ПАСПОРТ

Доступности объекта социальной инфраструктуры (ОСИ)

Муниципального бюджетного дошкольного
образовательного учреждения
детского сада посёлка Солидарность
Елецкого муниципального района Липецкой области

**Акт обследования
объекта социальной инфраструктуры
к паспорту доступности ОСИ**

Фото 24Фото25

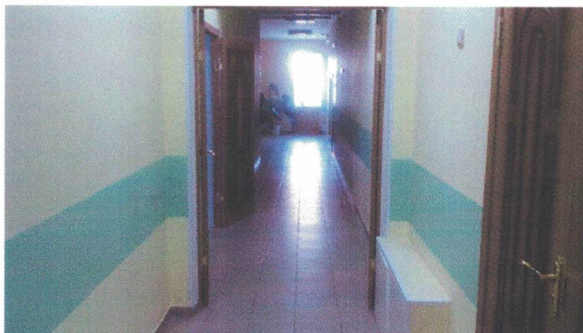
3. 1	Коридор (вестибюль, зона ожидания)	есть	27	24 25 26	Отсутствует информационн ая мнемосхема. Отсутствует на всем пути следования тактильных предупреждаю щих указателей и/или контрастно окрашенной поверхности на участках пола перед дверными проемами и входами на лестницы.	Все	Оборудовать информационну ю мнемосхему. Установить тактильные указатели и/или контрастно окрашенной поверхности на участках пола перед дверными проемами и входами на лестницы. Оборудовать поручни вдоль стен на протяжении всего пути движения	Индивидуал ьное решение с ТСР

Фото34

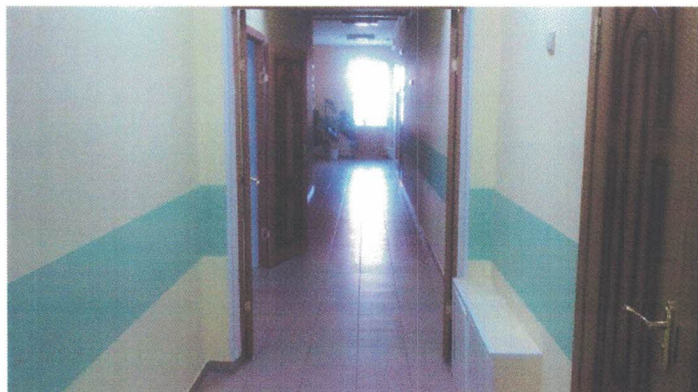
3. 6	Пути эвакуации (коридоры)		53	34	Отсутствуют поручни вдоль стен. Отсутствуют акустические, тактильные, визуальные средства, элементы информации	Все	Оборудовать поручни вдоль стен. Установка тактильных направляющих, акустических и визуальных элементов, информационны х табло.	Индивидуал ьное решение с ТСР
	ОБЩИЕ требования к зоне				Отсутствует информационн ая мнемосхема. Отсутствуют информационн ые обозначения. Отсутствуют поручни вдоль стен. Ширина двери менее 0,9 м Отсутствуют акустические, тактильные, визуальные средства, элементы информации.		Оборудовать информационну ю мнемосхему. Оборудовать поручни вдоль стен. Установить двери шириной не менее 0,9 м. Установка тактильных направляющих, акустических и визуальных элементов, информационны х табло.	Индивидуал ьное решение с ТСР

Фото 38

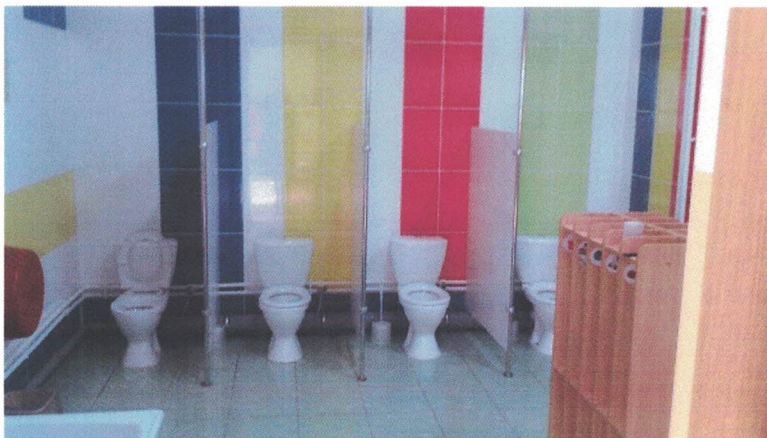
кран-буксами.		рукояткой и термостатом или с автоматическим и и сенсорными кранами бесконтактного типа.	
	Туалетная комната (общий)	есть	61	38	Ширина двери менее 0,9 м. Отсутствует универсальная кабинка. Отсутствуют информационные таблички, обозначающие назначения помещения. Отсутствует система двусторонней связи; отсутствует кнопка вызова; Отсутствуют поручни, штанги, откидные сиденья; отсутствуют крючки для костылей, одежды и других принадлежностей; отсутствуют писсуары вертикальной формы; Отсутствуют унитазы, имеющие опору для спины; отсутствует свободная зона для пересаживания с кресла-коляски на унитаз; Система слива унитаза не имеет рычаг на боковой поверхности стены или автоматического слива; смеситель умывальника		Установить двери шириной не менее 0,9 м в просвете. Установить информационные таблички с информацией о назначении помещений. Оборудовать двусторонней связью; оборудовать кнопкой вызова. Оборудовать крючками для костылей, одежды и других принадлежностей; установить писсуары вертикальной формы. Установить унитазы с автоматическим сливом воды или с ручным кнопочным управлением, которое следует расположить на боковой стене кабины. Установить в умывальниках смесители с рычажной рукояткой и термостатом или с автоматическим и и сенсорными кранами бесконтактного типа
